REPONSE A L'AVIS N°MRAe 2022-4656

RELATIF À : ÉVALUATION ENVIRONNEMENTALE POUR LA CRÉATION D'UN FORAGE AGRICOLE À TERRES DE BORD (27)

SCEA DES QUATRE VOUGES 512 Route du Bois Maillard 27160 SAINTE MARIE D'ATTEZ

Décembre 2022

Figure 1 : Carte piézométrique des basses eaux 2004 de la nappe de la craie et bassin d'alimentation du projet de forage (source : SIGES Seine-Normandie)

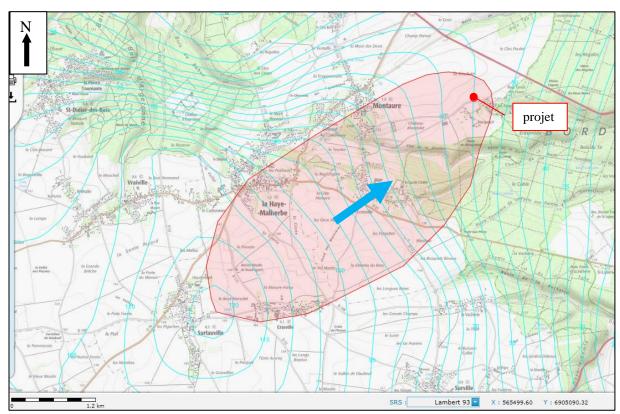
Précisions sur le sens d'écoulement de la nappe

La dernière version du dossier est celle de septembre 2022. La carte piézométrique à prendre en compte est celle des basses eaux 2004 de la nappe de la craie ci-dessous (cf. site SIGES Seine-Normandie), qui met en évidence :

- un sens d'écoulement de la nappe vers le Nord-Est à une cote proche de + 55 m NGF (soit 64 m de profondeur).
- une l'aire d'alimentation de la nappe de la craie en amont du projet de forage à environ 900 ha.
